**AVIS RELATIF À LA PROTECTION
CONTRE LES EVENTUELS EFFETS NOCIFS ET NUISANCES
PROVOQUÉS PAR LES RAYONNEMENTS NON IONISANTS
GÉNÉRÉS PAR DES ANTENNES ÉMETTRICES STATIONNAIRES**

Commune : FRAMERIES - Exploitant : PROXIMUS

Référence exploitant : 65FRH_00

Rapport n° 3 / 2024

Figure 1 : Vue en plan des lieux de séjour et des points de contrôle

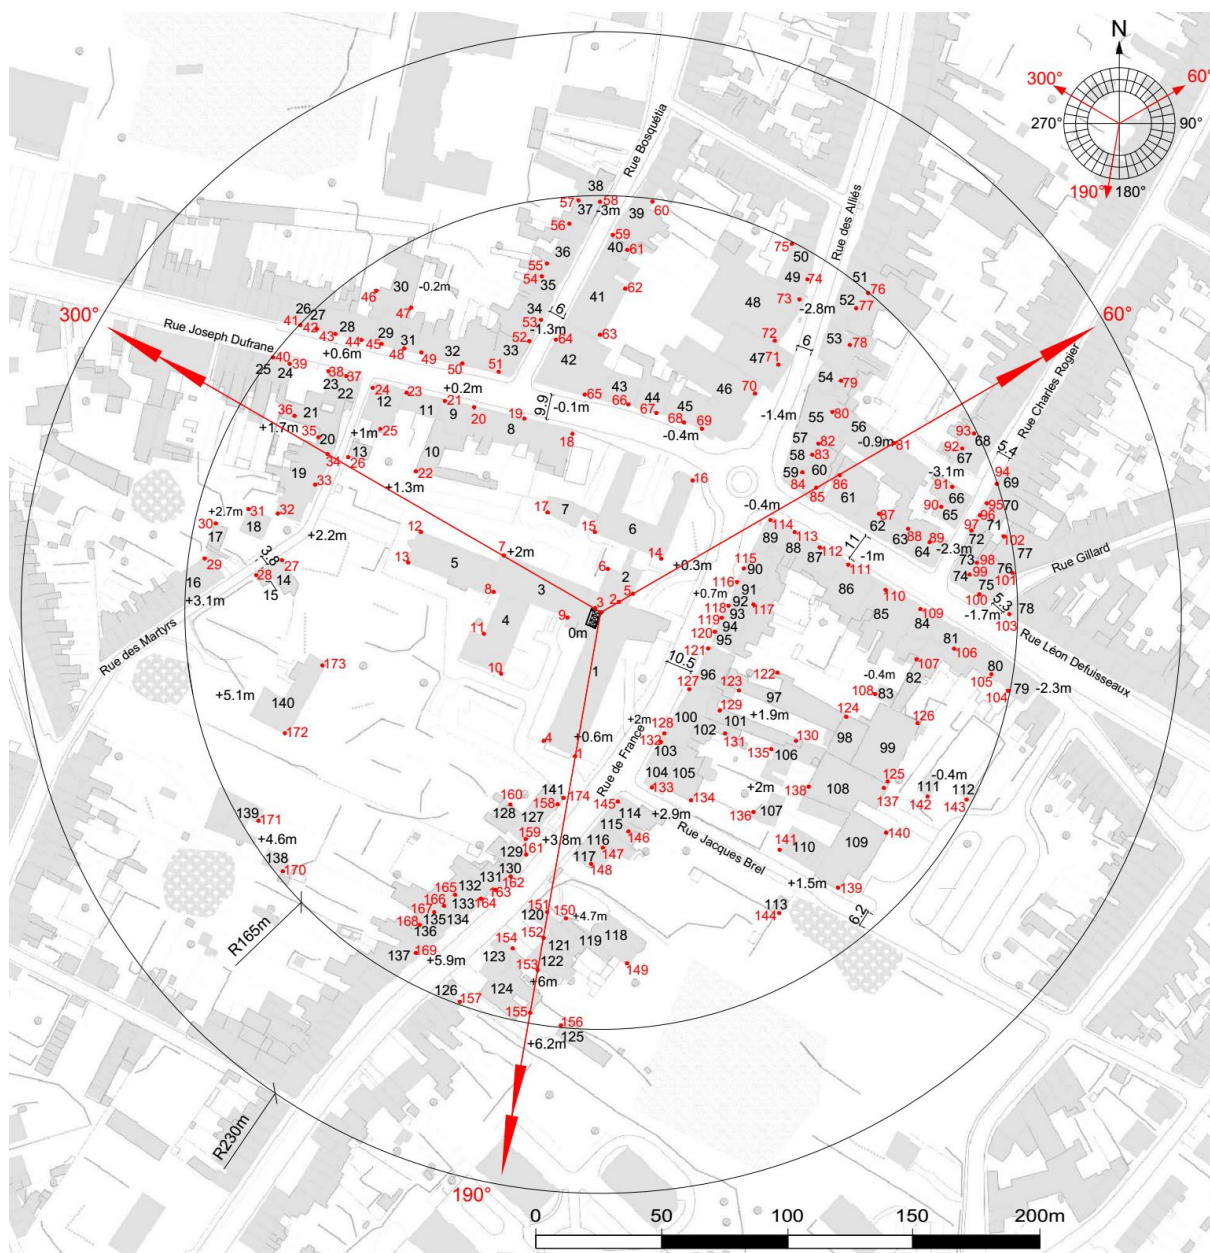
- le numéro du point de contrôle repris sur un des plans de la figure 1;
- le numéro du LS dans lequel se trouve le point de contrôle de la 1^{ère} colonne ;
- l'atténuation d'obstacle prise en compte pour le calcul de l'indice d'exposition dans le LS ;
- le résultat du calcul de l'indice d'exposition.

N° point de contrôle	LS	Atténuation (dB)	Indice d'exposition relatif à la limite par installation IE_i
158	LS127	3,0	0,455
12	LS5	3,0	0,387
13	LS5	3,0	0,342
159	LS127	3,0	0,314
160	LS128	3,0	0,312
146	LS115	3,0	0,306
113	LS88	3,0	0,300
133	LS104	3,0	0,299
147	LS116	3,0	0,297
161	LS129	3,0	0,286
148	LS117	3,0	0,256
84	LS59	3,0	0,243
82	LS57	3,0	0,240
145	LS114	3,0	0,240
162	LS130	3,0	0,237
83	LS58	3,0	0,230
86	LS61	3,0	0,229
16	LS6	3,0	0,228
111	LS86	3,0	0,214
25	LS12	3,0	0,213
151	LS120	3,0	0,208
163	LS131	3,0	0,201
26	LS13	3,0	0,200
150	LS119	3,0	0,196
34	LS19	3,0	0,190
33	LS19	3,0	0,188
87	LS62	3,0	0,188
112	LS87	3,0	0,185
69	LS46	3,0	0,184
22	LS10	3,0	0,180
152	LS121	3,0	0,179
80	LS55	3,0	0,177
70	LS46	3,0	0,175
164	LS132	3,0	0,175
35	LS20	3,0	0,167

En ce qui concerne les antennes de l'installation mentionnées dans le tableau 1, la distance maximale à laquelle la limite pourrait être atteinte, à l'extérieur, est égale à 80,0 m. S'il n'y a pas de LS à une distance inférieure, les antennes respectent forcément la limite d'immission.

Dans le cas des LS situés à l'intérieur des bâtiments, une atténuation d'obstacle est prise en compte et il en résulte que la distance maximale à laquelle la limite pourrait être atteinte se réduit à 56,6 m.

Figure 2 : Vue en plan des installations d'antennes dans un rayon de 300 mètres autour de l'installation faisant l'objet de la demande d'avis

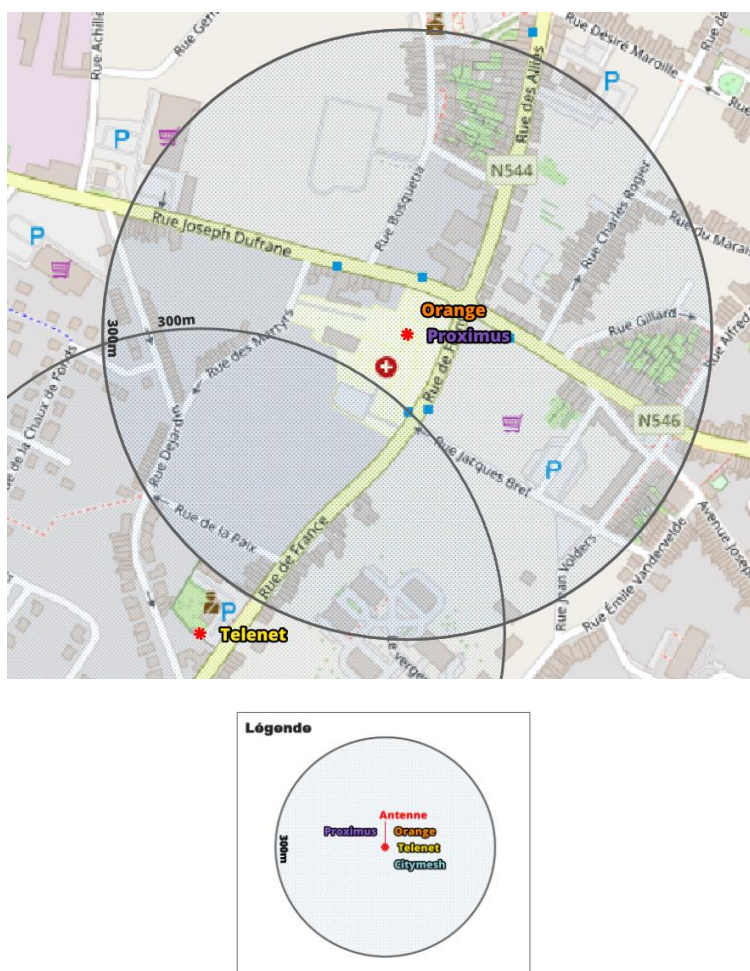
Le plan en projection verticale de la figure 2 indique la localisation des antennes actives éventuelles visées par le décret et situées dans un rayon de 300 mètres autour de l'installation référencée dans le paragraphe 2. Les données de localisation de ces antennes et les avis correspondant sont accessibles via le cadastre en ligne des antennes émettrices stationnaires⁶.

Compte tenu du nombre d'installations localisées dans la figure 2, il apparaît que l'intensité du rayonnement électromagnétique généré, dans les lieux de séjour situés à proximité de l'installation référencée dans le paragraphe 2, par l'ensemble des antennes émettrices stationnaires de l'ensemble des exploitants du même site d'antennes émettrices stationnaires respecte la limite fixée à l'article 4, § 2 du décret.
